Anlage zum Ergebnisprotokoll Ergebnisse Galeriestationen: Fragen, Anregungen und Einschätzungen

Galeriestationen: Diskussion der Trassenkombinationen

Übersicht der verbliebenen Trassenkombination 1, 2, 6

Anmerkungen im Plan (Saal)

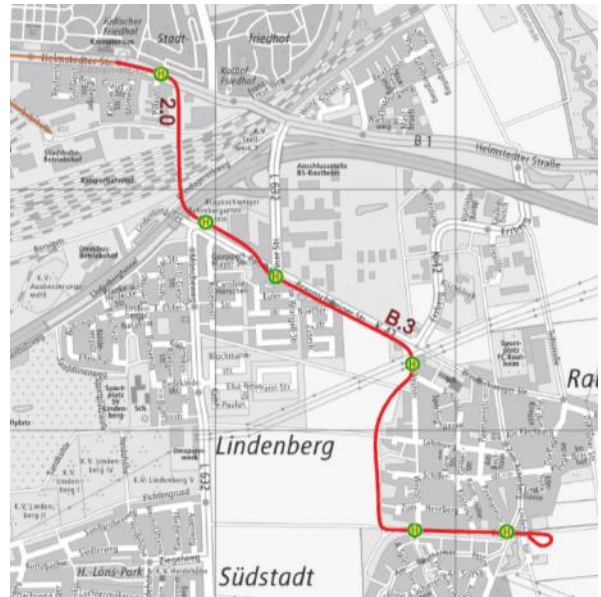
Zu (1): TN schlägt Verschieben der H Richtung Westen vor (siehe auch unter „Anregungen“) – optimierte Fußweg (heute bereits Querung vorhanden, Zugang Friedhof, Bushaltestelle)

Anmerkungen im Plan (Foyer)

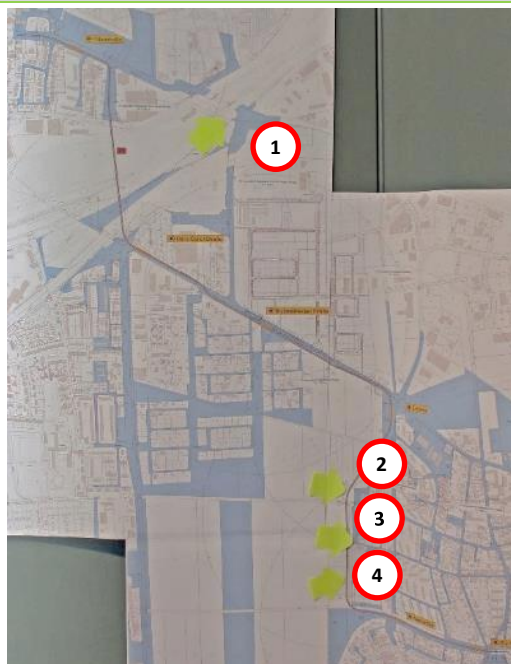
- (1) Helmstedter Straße wird entlastet
- (2) Randlage an Rautheim vorbei (Fahrgastpotenzial)
- (3+4) Stadtbahn hinter dem Haus, Natur, Lärm

Anmerkungen im Plan (Saal)

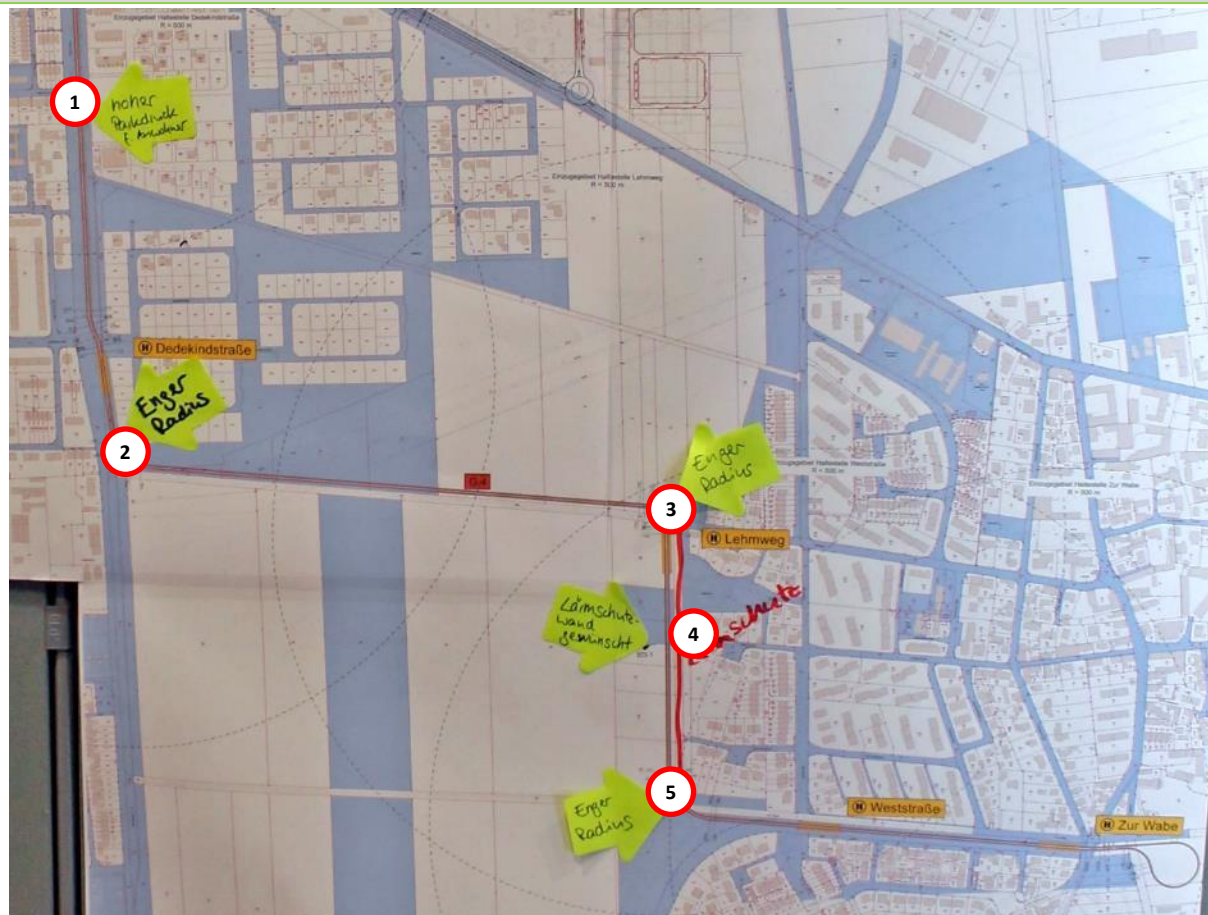
- (H) Vorschlag: Bündelung der zwei Haltestellen zu einer mittig gelegenen Haltestelle

- (1) Schulweg: an dieser Stelle wurde eine wichtige Fußverbindung von Schulen angemerkt, die bei der Querung der Schienen beachtet werden soll.
- (2) Anmerkung, dass dieses Gebiet nicht gut angebunden ist.
- (3) Scharfe Kurve, dadurch geringe Geschwindigkeiten und laut (quitschen)
- (4) Scharfe Kurve, dadurch geringe Geschwindigkeiten und zu laut
- (5) Die Haltestelle sind vielleicht zu nah beieinander

- (1) Hoher Parkdruck für Anwohner
- (2) Enger Radius
- (3) Enger Radius
- (4) Lärmschutzwand gewünscht
- (5) Enger Radius
